Produktänderungsinformation (PCN)

PCN-Nr.:	K03-13006	Datum:	08.09.2017
Artikel:	3022218, 0802723

Artikel-Nr.	Bezeichnung	ab Artikelrevision
3022218	CLIPFIX 35	01
0802723	CLIPFIX 35 WH	01

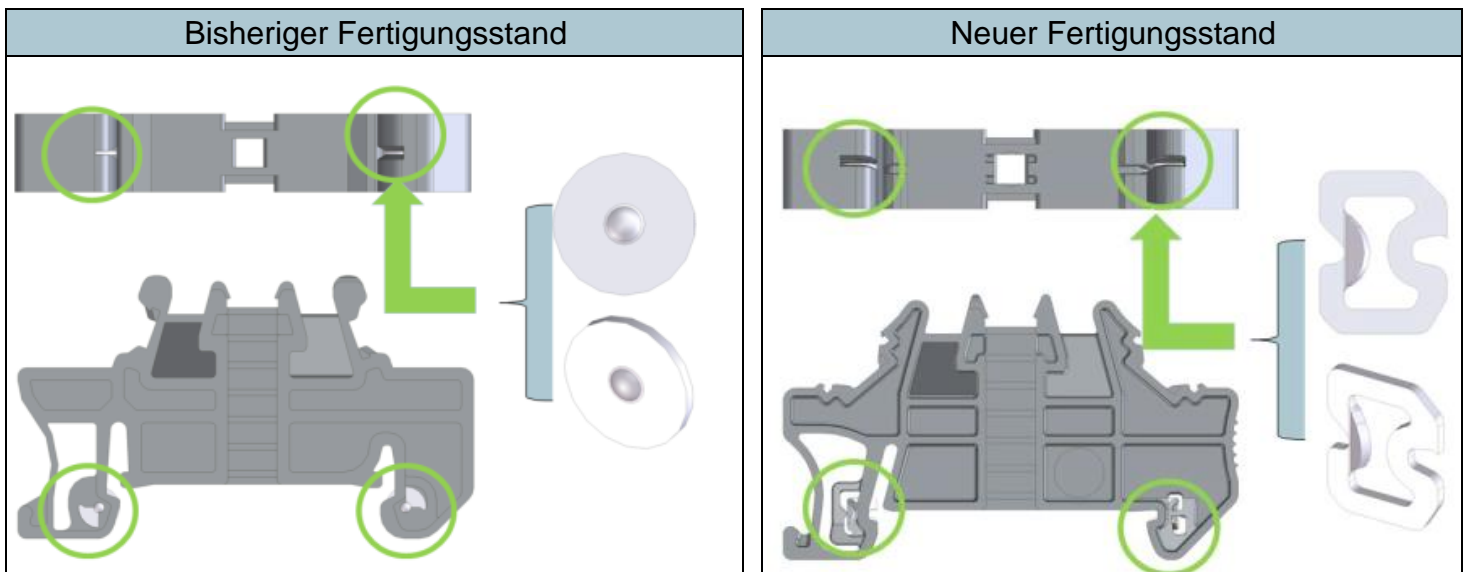
Beschreibung der Änderung		
<input checked="" type="checkbox"/> Produktaussehen (Fit)	<input checked="" type="checkbox"/> Produktgeometrie (Form)	<input checked="" type="checkbox"/> Produktfunktion (Function)
Die Verschiebekräfte werden durch ein Schrägstellen der Metalle im Fuß und die Veränderung der Metallgeometrie optimiert.		
Die Markierungsmöglichkeiten werden um das TMT (EX9,5)R [0828295] erweitert.		
Leichte Modifikation des Designs aufgrund von Werkzeugoptimierungen.
